3. K断層
性状一覽表(3/12)

第657回審査会合
机上配付資料2 修正後

第657回審査会合
机上配付資料2 修正前

(直接的な記載の誤り)
 分類A：転記の誤り
 分類B：作図の誤り
 分類C：表記基準の周知不足

6. D-5破碎帯

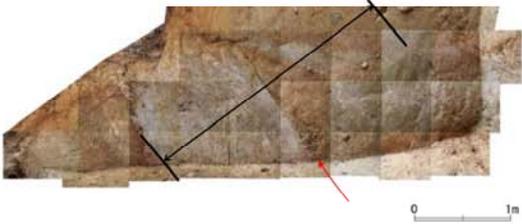
169(分類A)①
 破碎幅について、細分化カタログから転記したが、転記を誤ったもの。

7. H-3a破砕帯
性状一覽表(2/3)

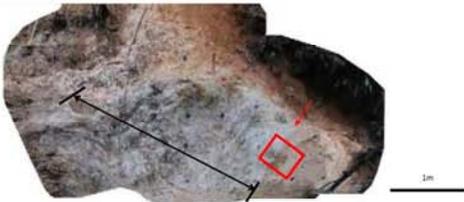
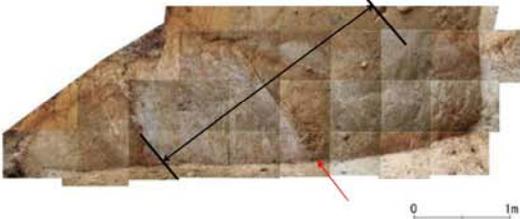
170(分類A)①
断層ガウジ・断層角礫の幅について、細分化カタログに基づく数値の和になっていなかった。

柱状図(175.00m～210.00m)

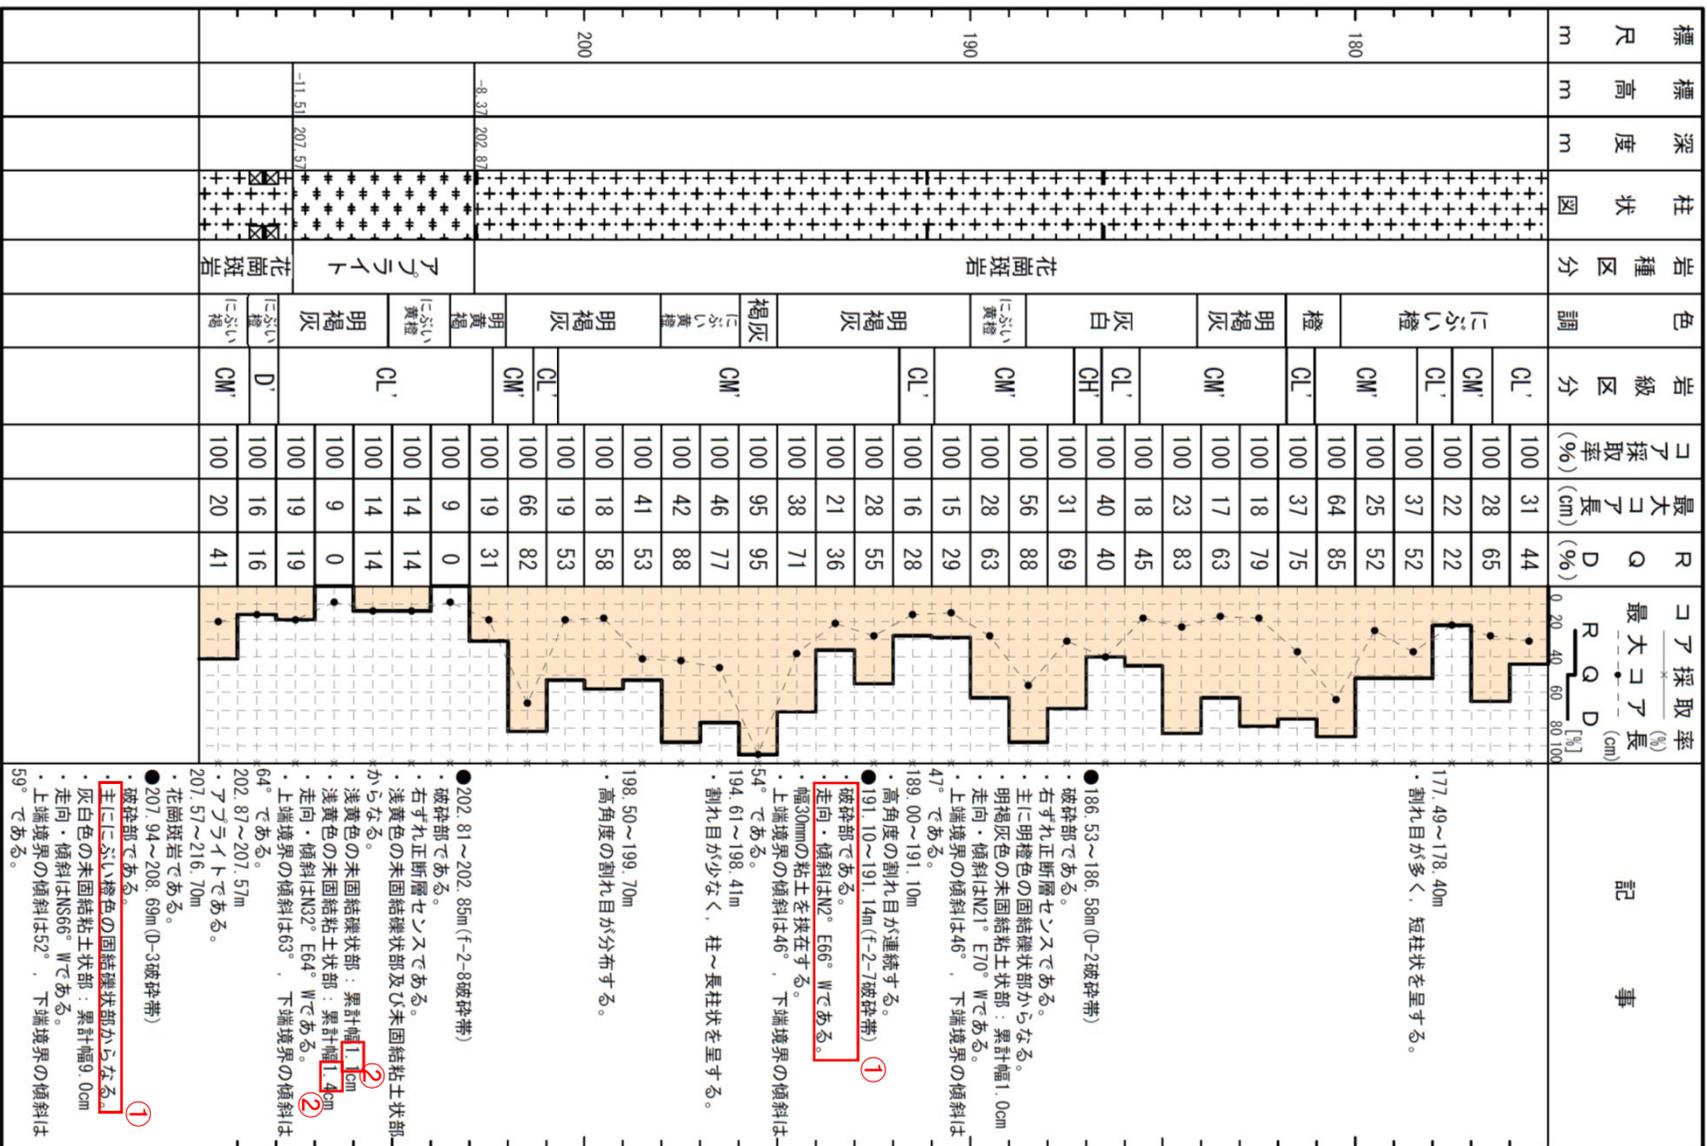
197, 200 (分類A) ①
断層岩の色調及び断層岩の区分について、細分化カタログから転記したが、転記を誤ったもの。
198, 199 (分類A) ②
断層ガラス・断層角礫の幅について、細分化カタログから転記したが、転記を誤ったもの。

柱状図(0.00m~35.00m)

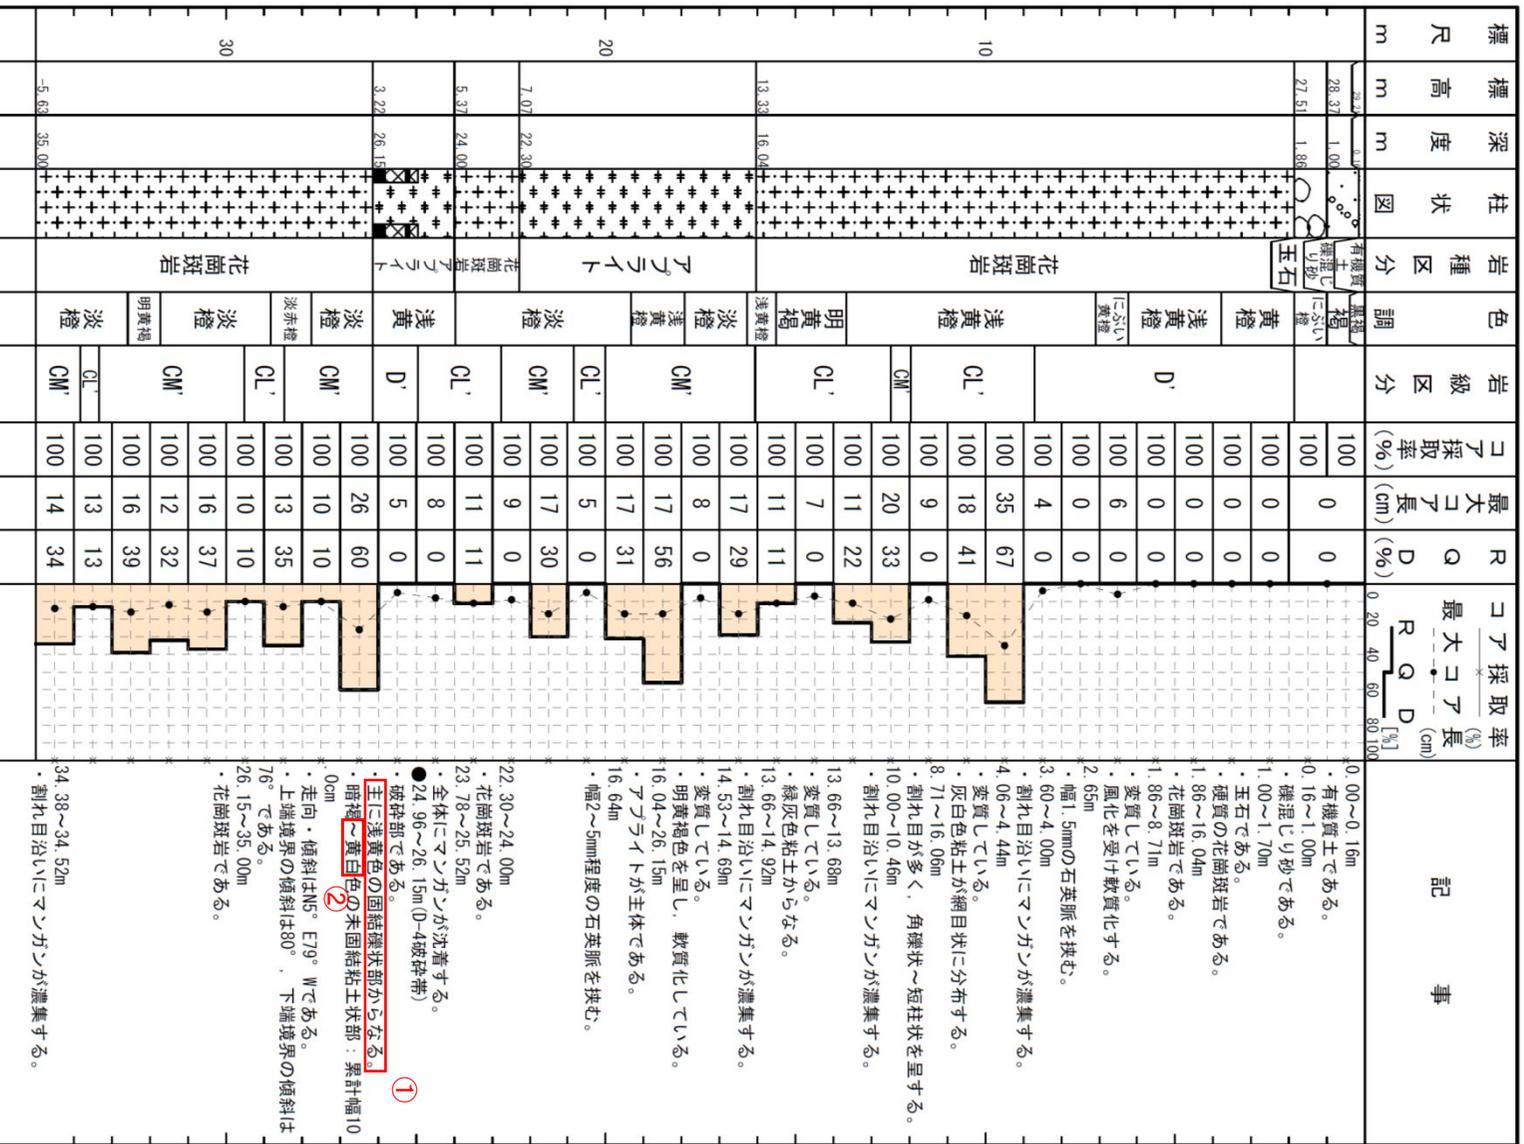
204(分類A)①
断層岩の色調及び断層岩の区分について、細分化カタログから転記したが、転記を誤ったもの。
205(分類A)②
断層岩の色調について、細分化カタログから転記したが、転記を誤ったもの。

柱状図(0.00m～35.00m)

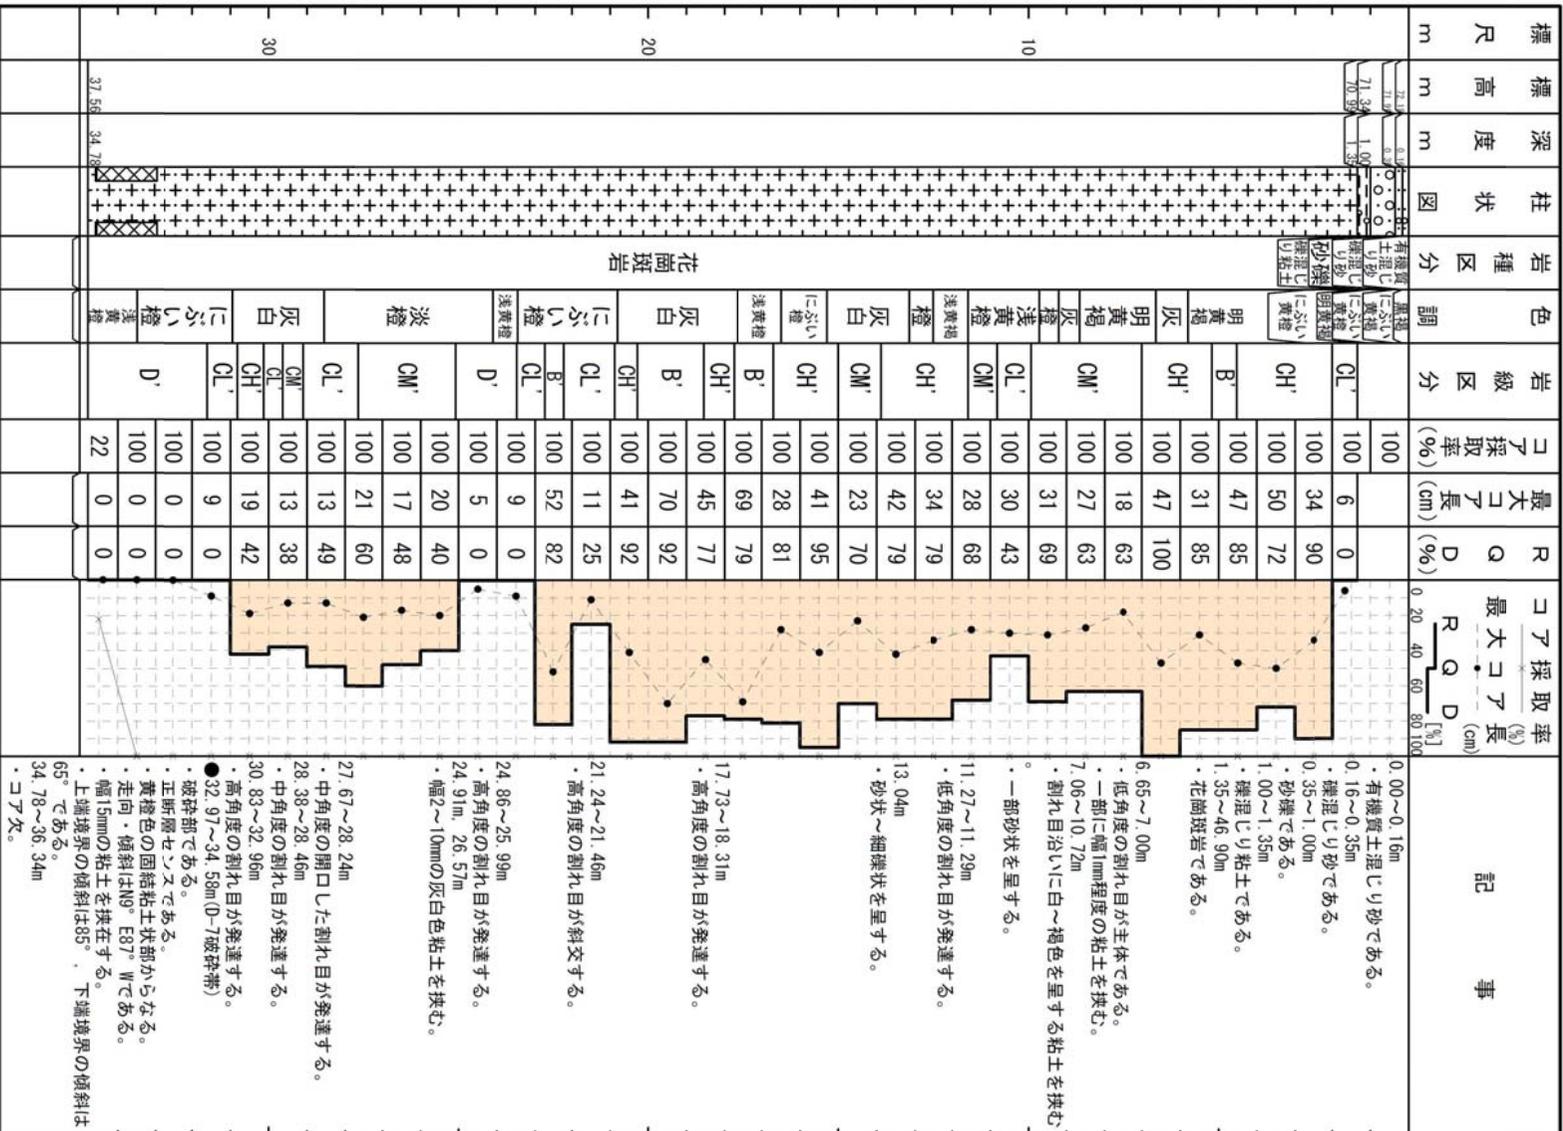
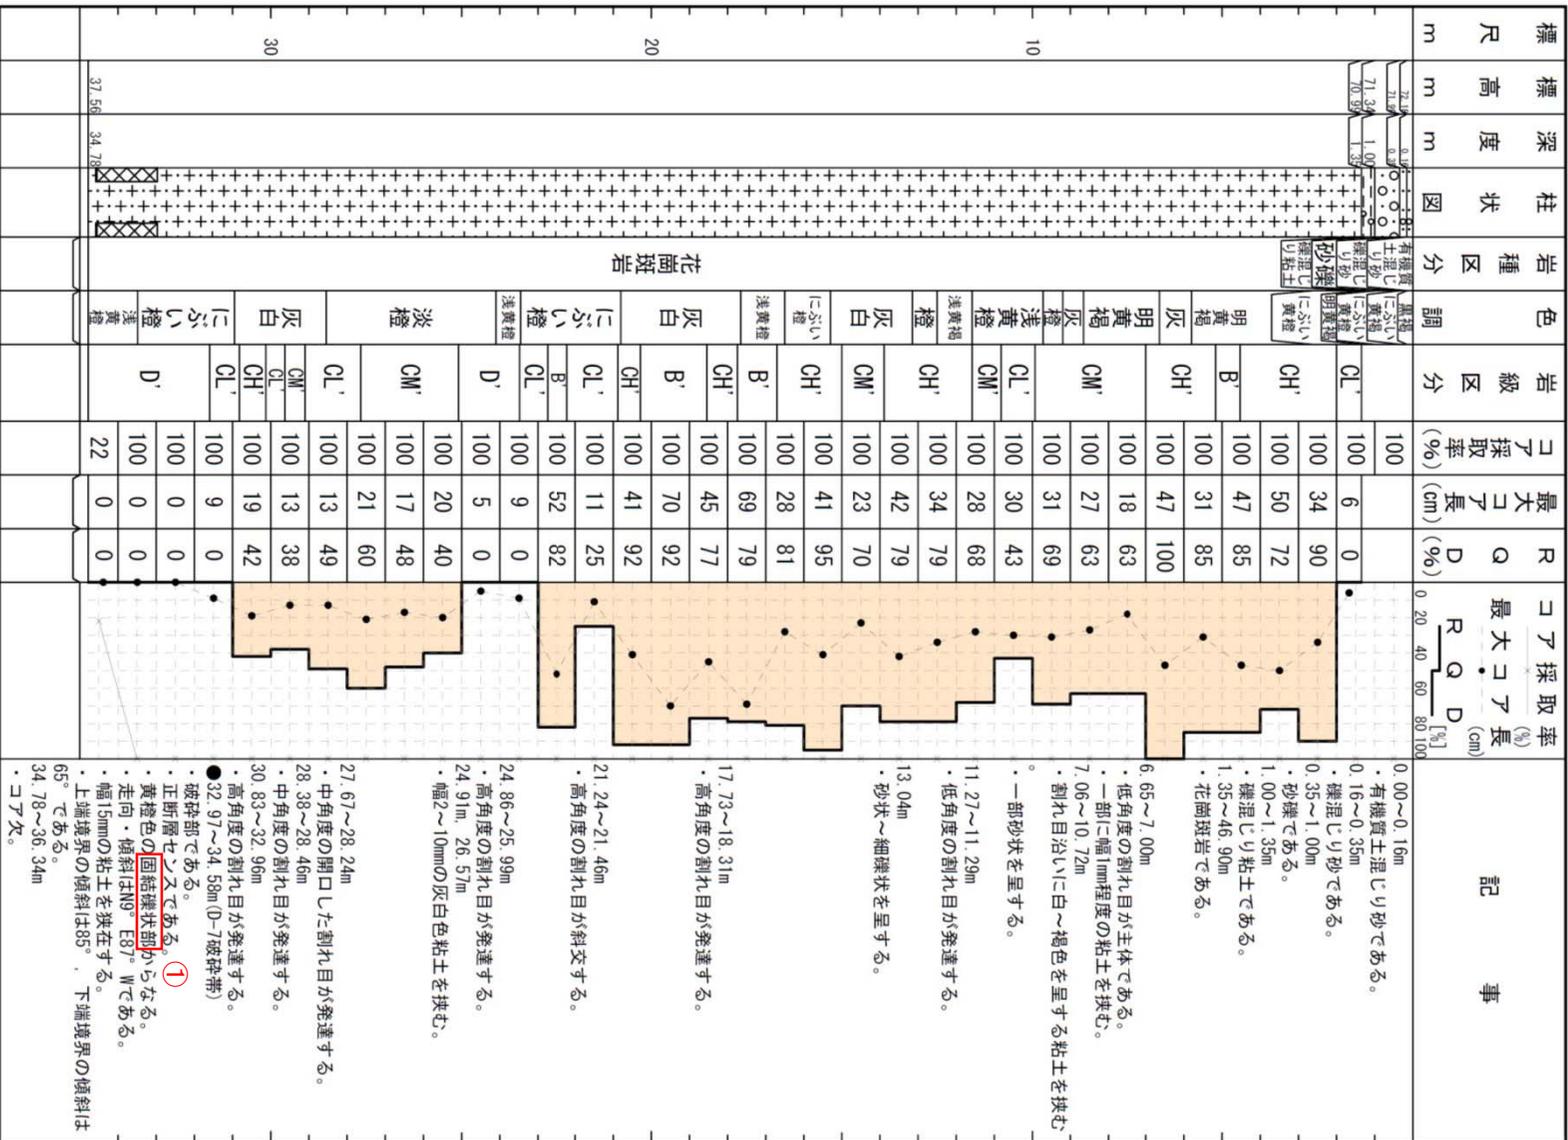
206(分類A)① 断層岩の区分について、細分化カタログから転記したが、転記を誤ったもの。
